DYREKTYWA ZDATNOŚCI - AIRWORTHINESS DIRECTIVE
Nr SP - 0075 -1999-A

- 3. Dotyczy:** poprawy mocowania sterów kierunku i wysokości / Rudder and elevator
/Subject/ (opis usterki, rysunek części - description of the problem, identification of part)
attachment correction.

MANDATORY BULLETIN No. E/12.015/99

SUBJECT: Rudder and Elevator Attachment Correction

WĘZŁY ZAWIESZENIA STERÓW WYSOKOŚCI

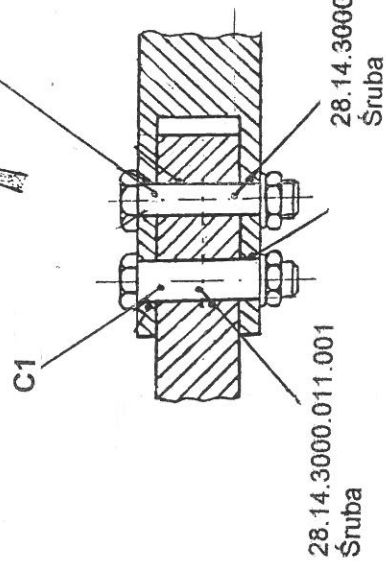
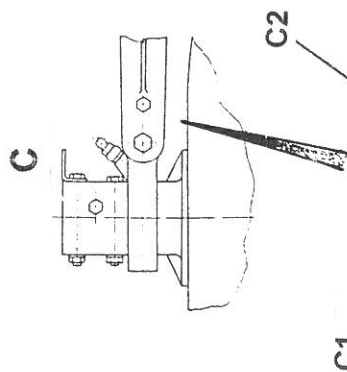
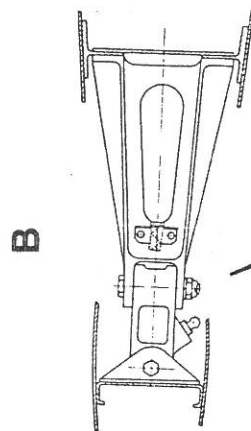
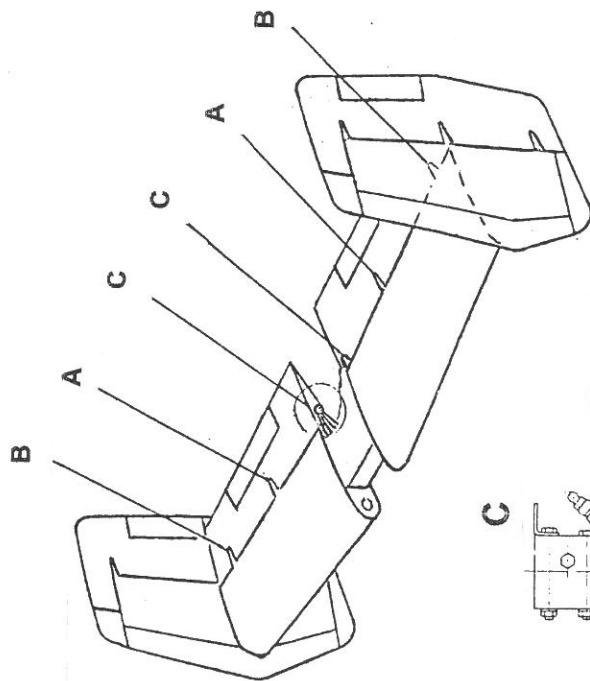
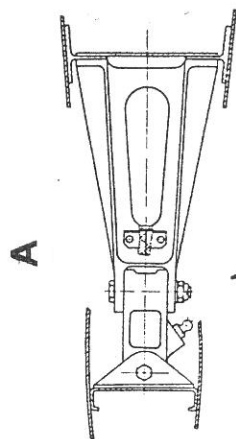
3. Wyremontować węzły zawieszenia sterów przez rozwiercenie otworów węzłów odpowiednio do $\phi 7H9$ i $\phi 9H9$ (patrz szkic 1 i 2) przy zachowaniu następujących zasad:

- c) otwór rozwiercać stopniowo co 0,1 mm do wymiaru ostatecznego, stosując rozwiertaki z kpl. 010.344/032730 zaczynając od rozwiertaka o średnicy nominalnej,
- d) otwory (patrz szkic 1 i 2) w węzłach C2, F2 rozwiercać od istniejącego wymiaru nominalnego $\phi 6$ mm do ostatecznego wymiaru $\phi 7$, otwory w węzłach A, B, C1, D, E, F1 rozwiercać od istniejącego wymiaru nominalnego $\phi 8$ do ostatecznego wymiaru $\phi 9$,
- e) po rozwierceniu otworu o 0,5 mm sprawdzić otwór przy pomocy sprawdzianu tłoczkowego,
- f) w trakcie rozwiercania nie poruszać steru,
- g) po rozwierceniu na wymiar ostateczny sprawdzić otwór przy pomocy sprawdzianu tłoczkowego,
- h) zakładać śrubę na mokrym gruncie epoksydowym 7429-659-130,
- i) nakrętki śrub dokręcać odpowiednim momentem, który wynosi:
- śruby o średnicy gwintu 6 mm - $0,475 \pm 0,05$ kGm
 - śruby o średnicy gwintu 8 mm - $1,06 \pm 0,1$ kGm.

Na samolotach M28 nie wyposażonych w układ autopilota tj. AJEP1-01, AJE001-01, AJE001-09 w wewnętrznych węzłach zawieszenia sterów wysokości (szkic 1 węzły C) należy stosować śruby o mniejszej długości niż podano na szkicu. W miejsce śruby 28.14.3000.011.001 stosować śrubę 4916A-9-58-4, a w miejsce śruby 28.14.3000.012.001 stosować śrubę 4916A-7-58-3.

ELEVATOR ATTACH JOINTS

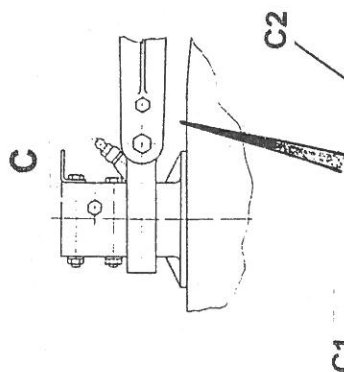
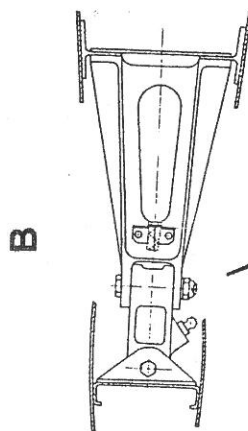
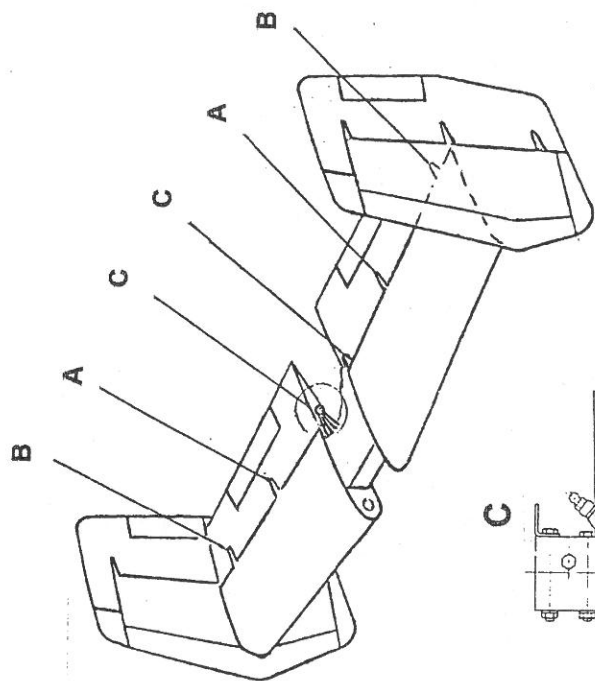
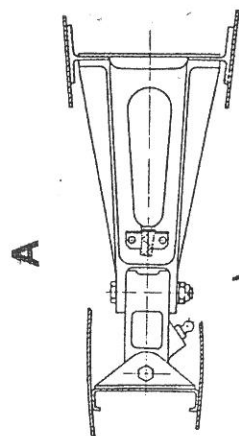
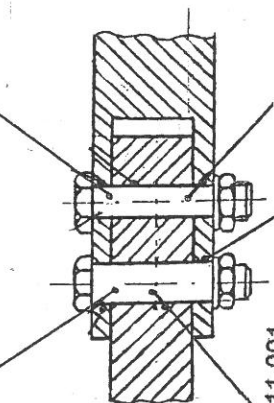
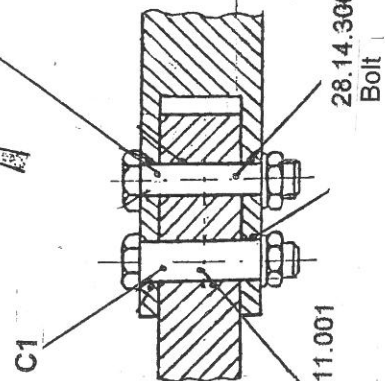
d) In joints C2, F2 (Ref. Fig. 1 & 2) reame the holes from the existing nominal diameter of $\phi 6$ mm to the final of $\phi 7$. Holes in joints A, B, C1, D, E, F1 reame from the existing nominal dimension of $\phi 8$ to the final diameter of $\phi 9$.

On the M28 airplanes which are not equipped with the autopilot system, i.e. S/N AJEP1-01, AJE001-01 & AJE001-09, use shorter bolts in the elevator inboard attach joints than those defined in the drawing (Fig. 1, joints "C"). In place of 28.14.3000.011.001 Bolt use 4916A-9-58-4 Bolt, and in place of 28.14.3000.012.001 Bolt, use 4916A-7-58-3 Bolt.
